# 113 年度中平林道改善工程

## 林業及自然保育署公共工程生態友善機制檢核表

### E01 生態評估人員/民眾參與意見紀錄表

L 導水溝矮牆原設計為混凝土型式

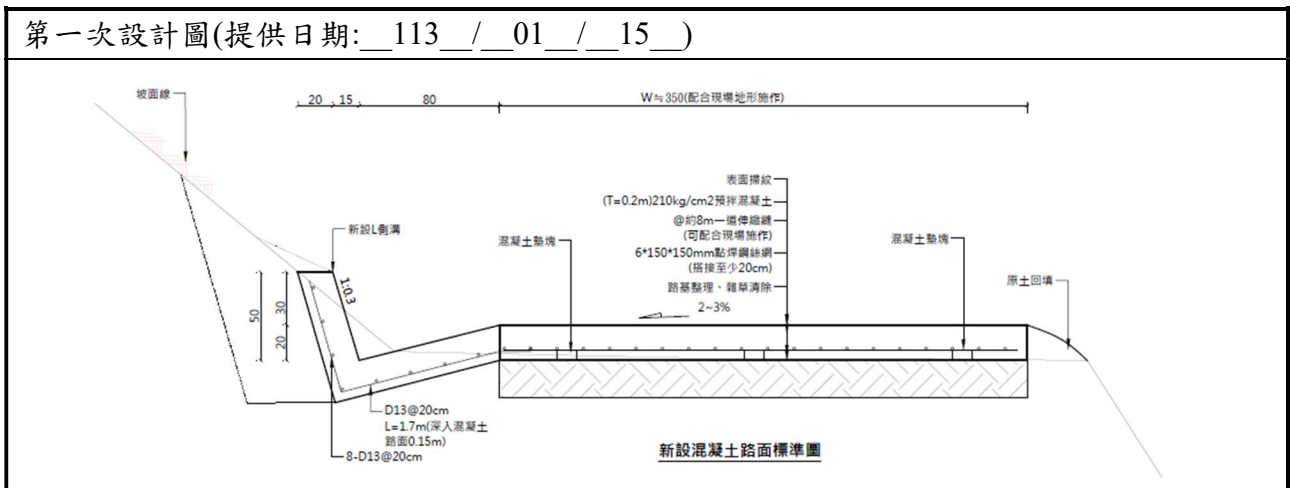
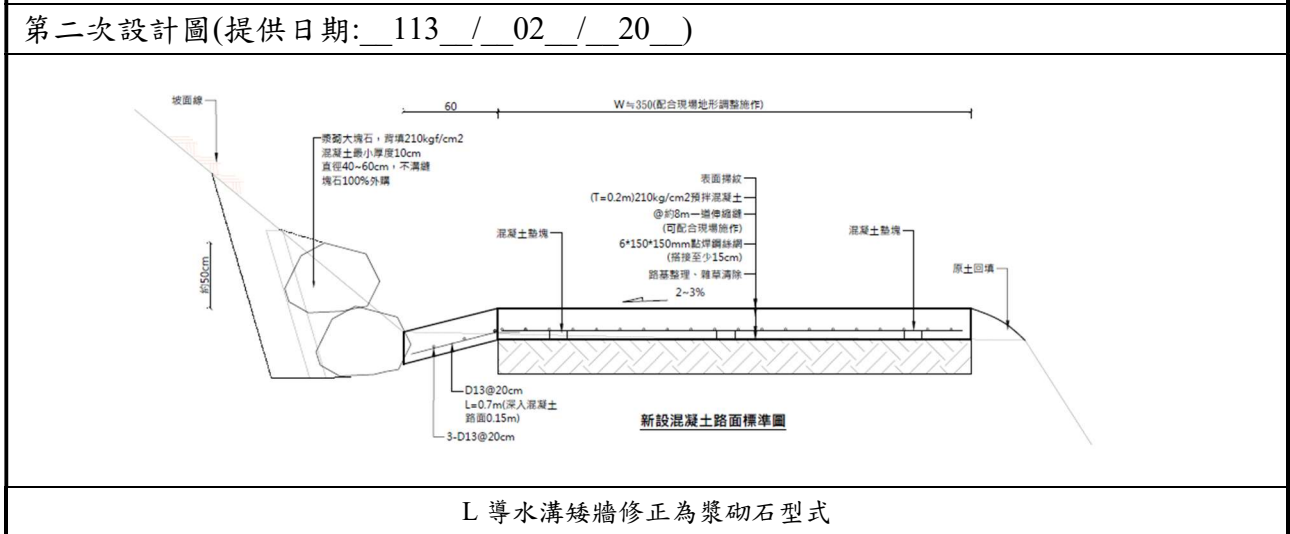
工程階段	<input type="checkbox"/> 提報 <input checked="" type="checkbox"/> 設計 <input type="checkbox"/> 施工 - <u>  </u> 細審 (填數字編號以表示數量，如:03)		
填表人員 (單位/職稱)	白千易 (弘益生態有限公司/計畫專 員)	填表日期	民國 113 年 02 月 1 日
		參與日期	民國 113 年 01 月 30 日
參與項目	<input checked="" type="checkbox"/> 現地會勘 <input type="checkbox"/> 說明會 <input type="checkbox"/> 訪談 <input type="checkbox"/> 座談會 <input type="checkbox"/> 施工說明會 <input type="checkbox"/> 其他_____		
參與人員	單位/職稱	參與人員	單位/職稱
黎璧瑞	花蓮分署/治理科長	廖述麟	花蓮分署/技正
王幸隆	水保局花蓮分局/所長(退休)	江彥德	花蓮分署/技士
徐弘明	水保局台東分局/副分局長	梁勝評	花蓮分署/技正
鍾寶珠	台灣環境保護聯盟花蓮分會/ 理事長	徐浚祐	柏喬工程顧問有限公司/技師
楊和玉	荒野花蓮分會/秘書長	白千易	弘益生態有限公司/計畫專員
<b>本案經 112 年 9 月 28 日現勘後，初判執行第一類生態檢核友善機制。</b>			
意見摘要	處理情形回覆		
提出人員(單位/職稱)	回覆人員(單位/職稱)_		
白千易(弘益生態有限公司/計畫專員)	徐浚祐(柏喬工程有限公司/技師)		
1. 本案道路旁 L 導水溝矮牆，應採乾、漿砌塊石形式施作，漿砌以不滿漿、不勾縫方式施作，營造多孔隙環境，可使現地植物遷入生長，亦可提供兩生類及爬蟲類躲藏空間，其高度建議為 30~35 公分，以免造成野生動物通行阻隔。(範例如下圖)	L 導水溝矮牆已修正為漿砌石形式，並於圖面註明不溝縫，詳圖號 27。

# 13k+916 上下邊坡水域

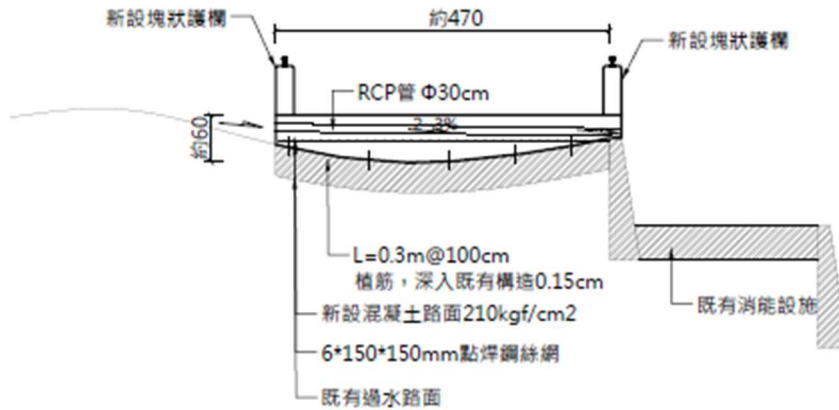
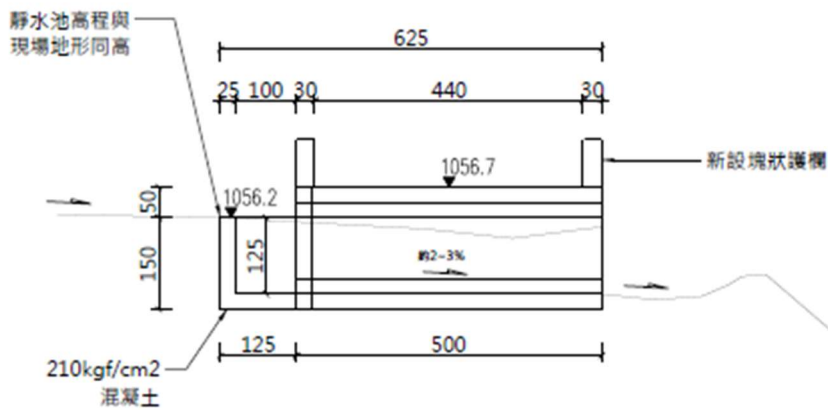
<p>地面線 填方線 挖方線 漿砌塊石 <math>\phi</math> 25~35cm 約佔70%，不勾縫 h<math>\approx</math>30cm(外購)</p>	
<p>2. 林道植被兩側為天然闊葉林，為本區域野生生物棲息之主要環境，故工程設計應以既有林道範圍為主要構造物設置區，減少影響兩側植被。</p>	<p>本次設計均為既有林道範圍，並無新開闢道路。</p>
<p>3. 13K~17K 沿線下邊坡多處規劃治理，現況均採漿砌大塊石之行是施作，建議可依現地情況調整施作方式，若非嚴重路基掏空之區域，可改採輕質鋼軌擋土牆等方式施作，減少現地下邊坡開挖面積。</p>	<p>已針對 13K~17K 沿線下邊坡破壞形式考量施作工法及對策，部分地區採用重利式擋土牆，非嚴重路基掏空處已採用輕質擋土牆施作。</p>
<p>4. 本案可能涉及塊石外購，建議外運前先將土砂清洗乾淨，避免帶入其他地區土砂，造成外來種入侵之情形。</p>	<p>將於施工廠商進場施作時提醒施工廠商。</p>
<p>5. 13k+916 上下邊坡水域環境良好，估判為現地野生動物覓食及水體來源，後續箱涵施作應考量迴避上游水域棲地。</p>	<p>遵照辦理，後續箱涵施作將提醒施工廠商特別注意勿擾動上游水域棲地。</p>
<p>新設塊狀護欄 約470 新設塊狀護欄 RCP管 <math>\Phi</math>30cm L=0.3m@100cm 植筋，深入既有構造0.15cm 新設混凝土路面210kgf/cm<sup>2</sup> 6*150*150mm點焊鋼絲網 既有過水路面 既有消能設施 箱涵底部銜接上游坡水域棲地 上游坡水域棲地勿擾動</p>	
<p>6. 當地野生動物資源豐富，應避免干擾野生動物正常活動時間，施工時間以上午 8 時至下午 5 時為宜。</p>	<p>已將說明納入圖說，詳圖號 02。</p>

原設計為 RCP 管型式排水

修正為箱涵型式排水
